修改前

修改后

广东启源建筑工程设计有限公司		建筑工程预算员证书号: 14101066	
审 定	曾志光	建 设 单 位	嘉平志基房地产开发有限公司 嘉宝新城（一期）1# 〇〇轴立面图 〇〇轴立面图
专业负责	曾志光	工 程 名 称	
专项负责	曾志光	工 程 地 点	
审 核	吴天华	图 纸 名 称	
校 对	叶运强	图 纸 内 容	
设 计	叶运强	工 程 号	2008-0001
		专 业	建 筑
		图 纸	楼 梯
		层 次	第 1 层
		日 期	2002.08
		图 号	JZ-45

修改后

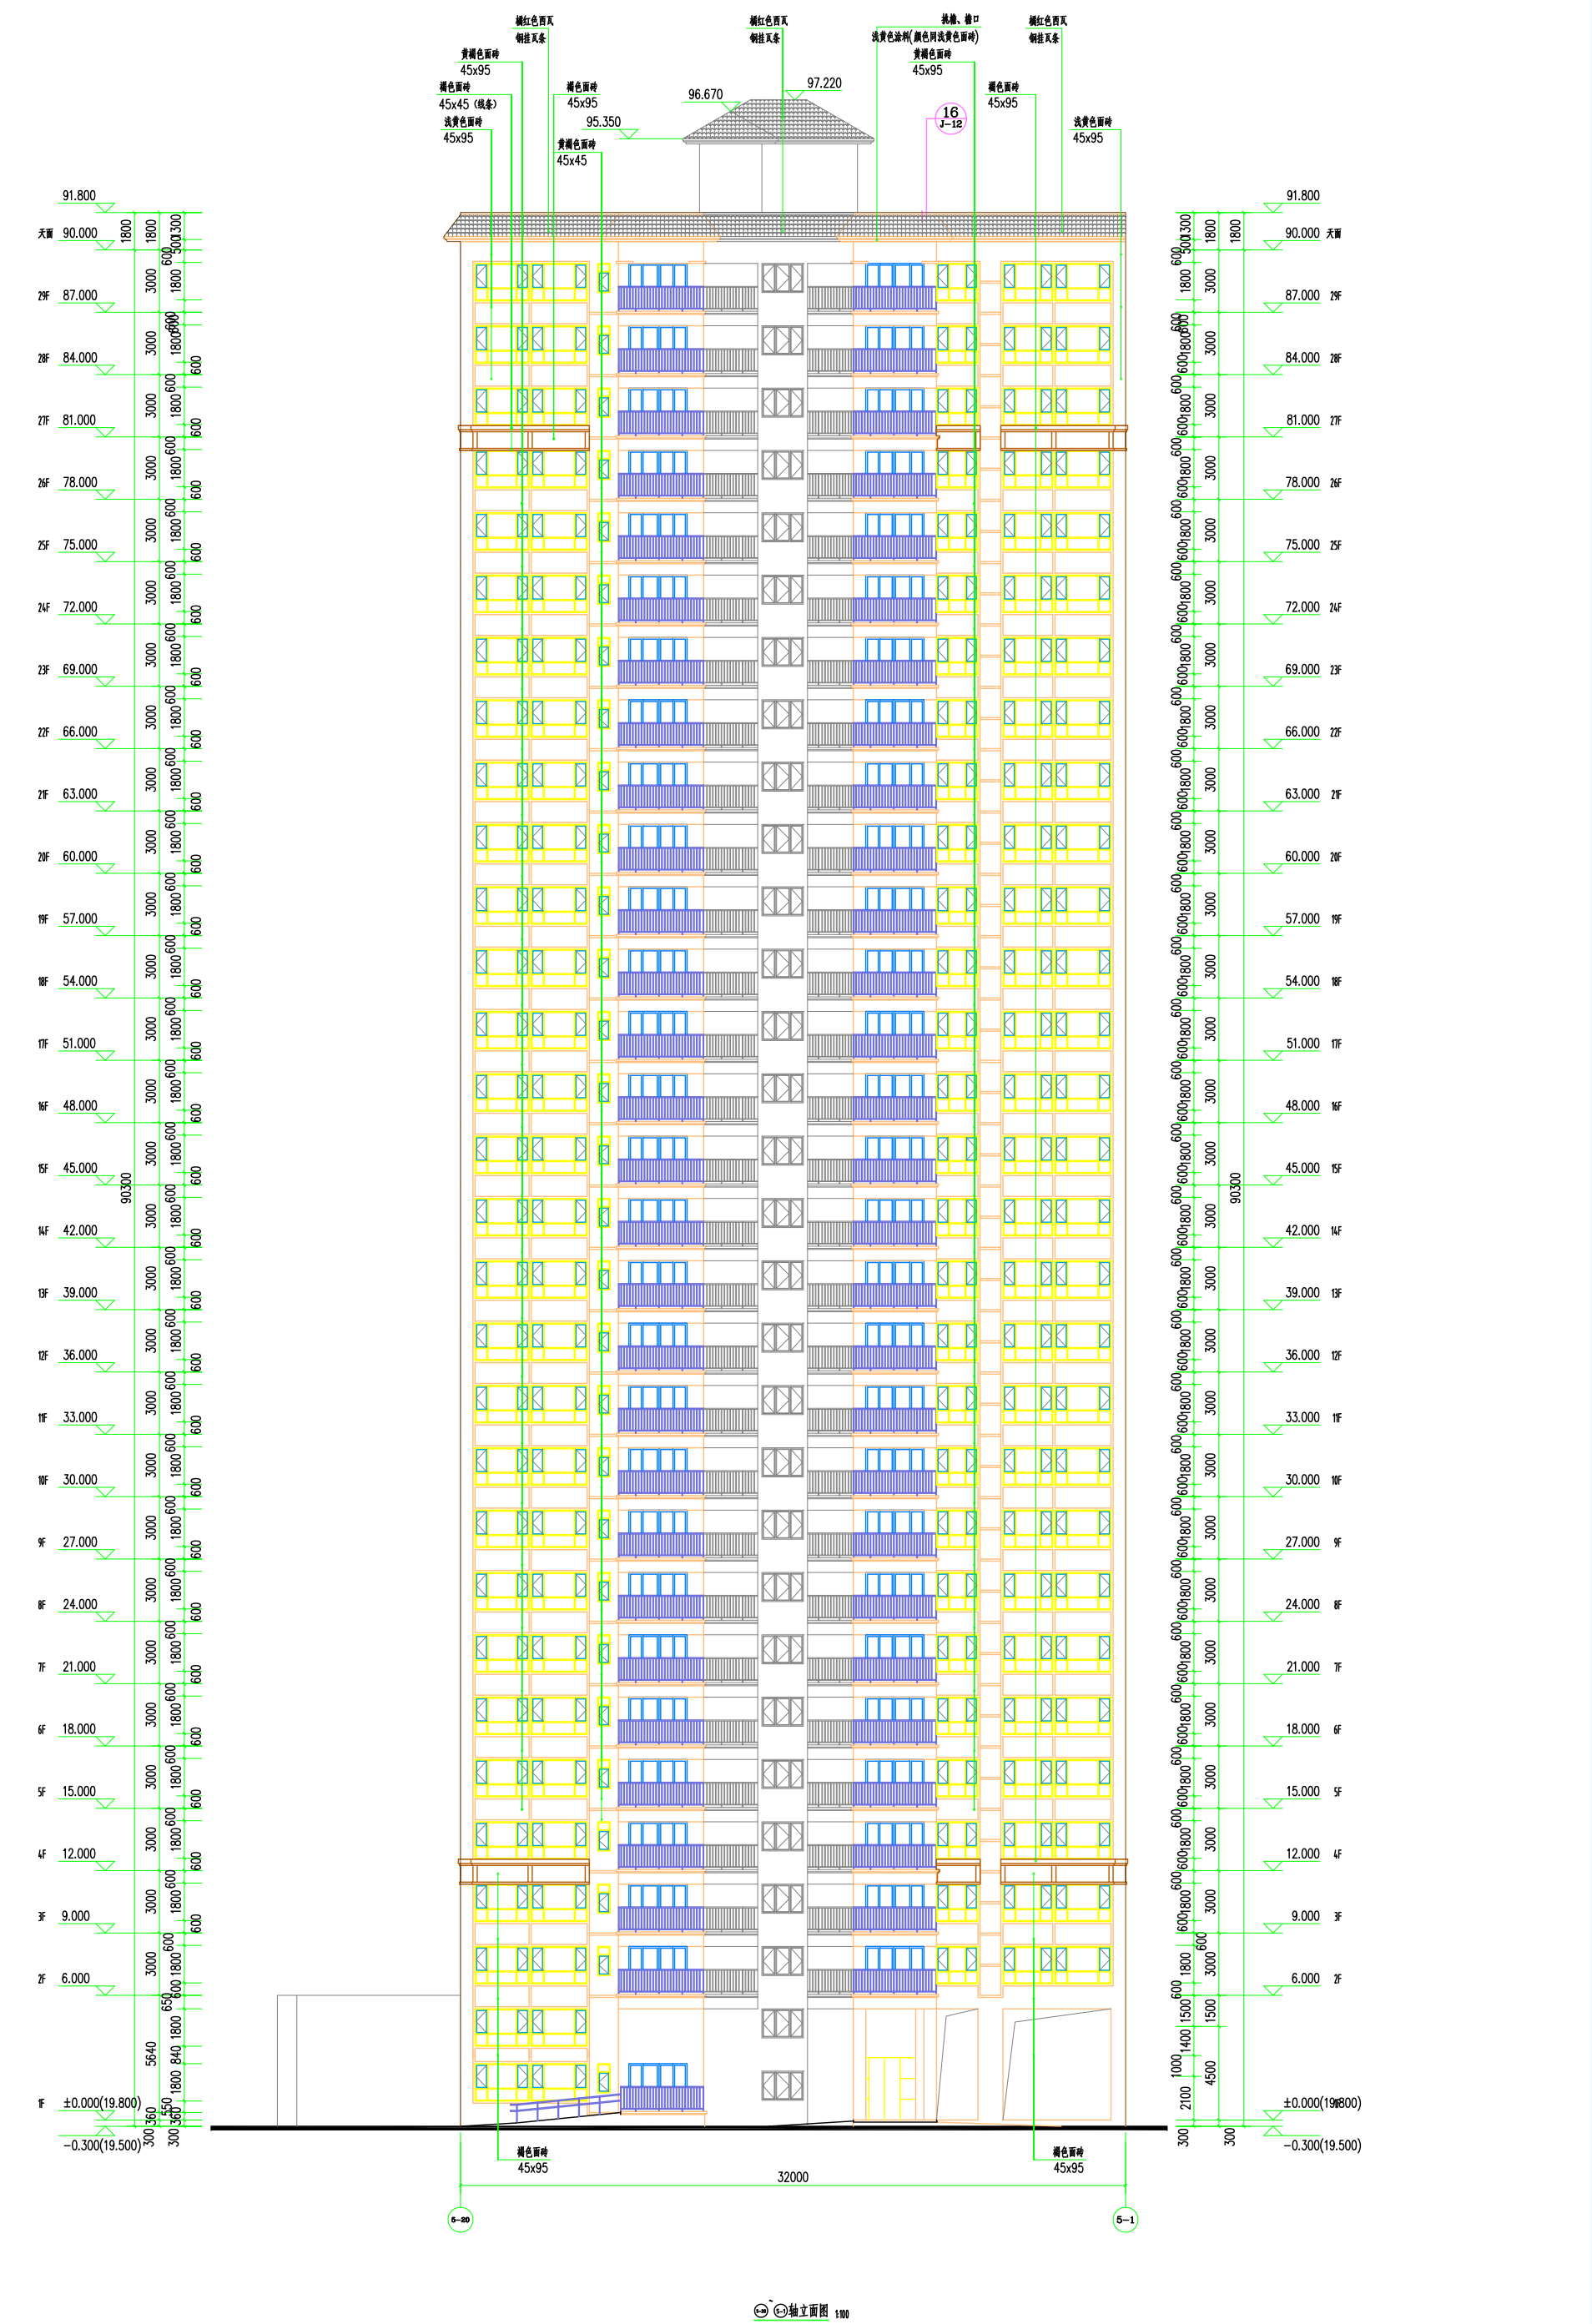
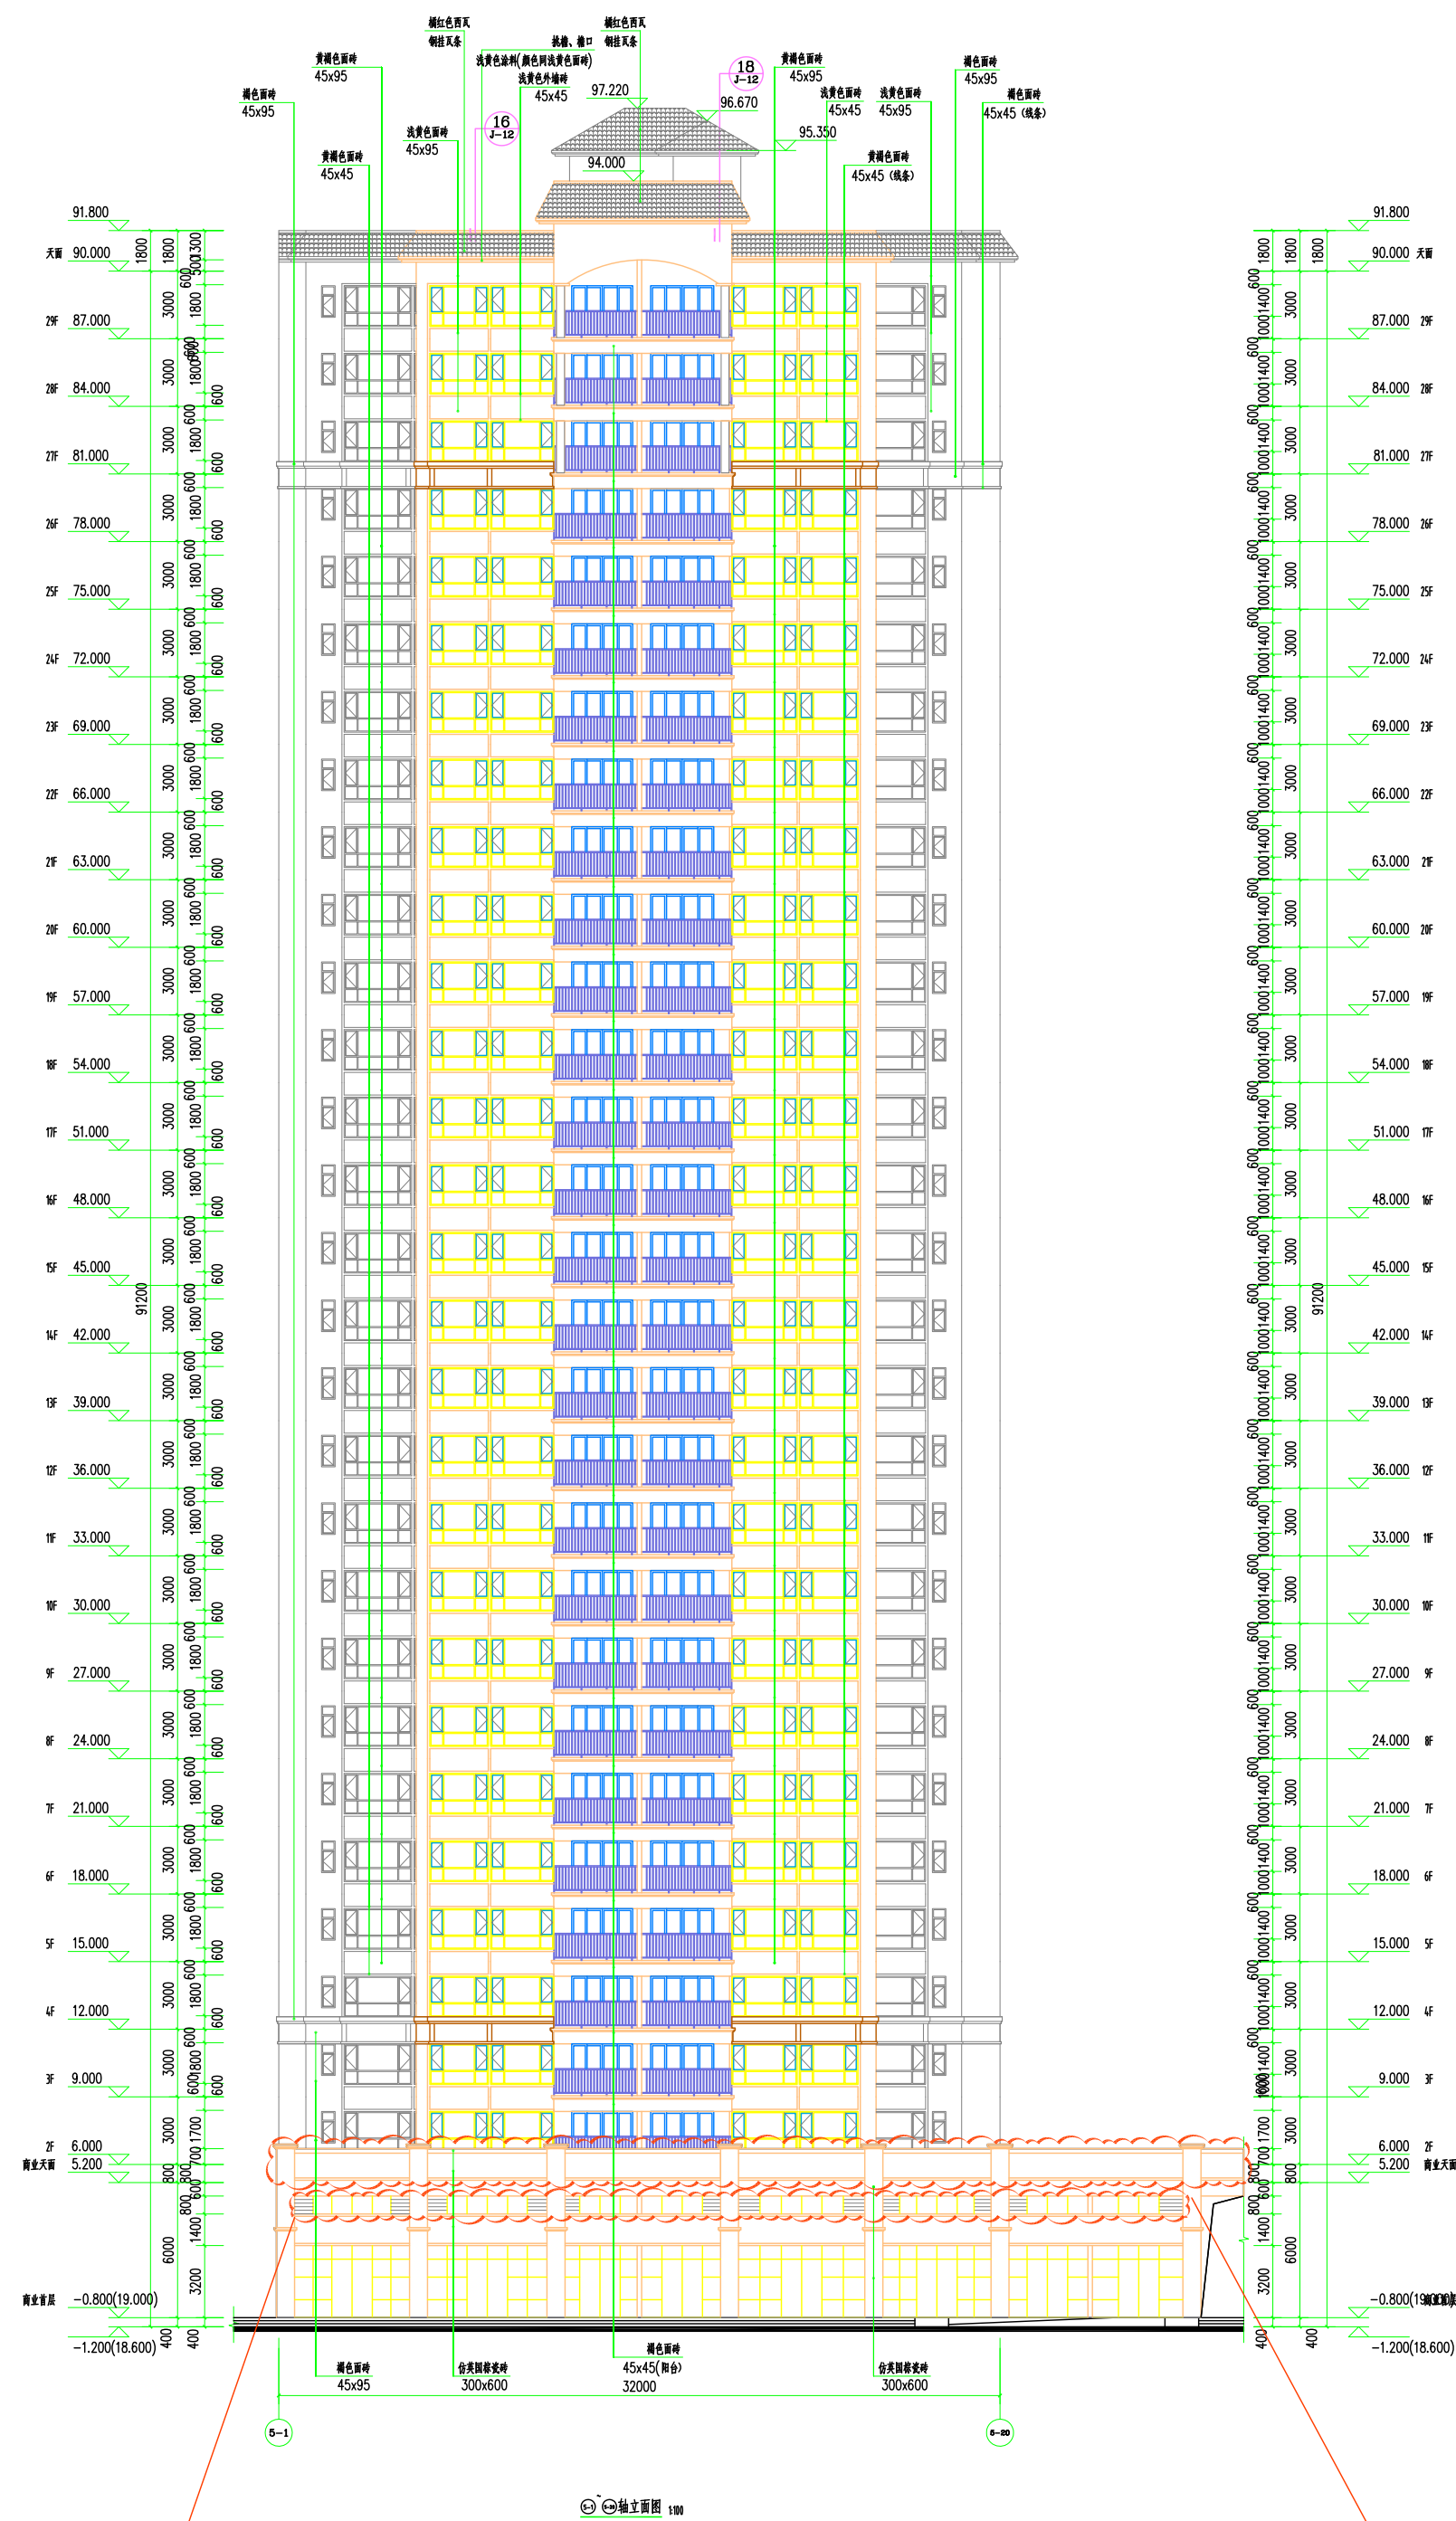
增加百叶窗

\\ 商铺天面栏杆改为混凝土栏板, 删除装饰柱顶装饰灯
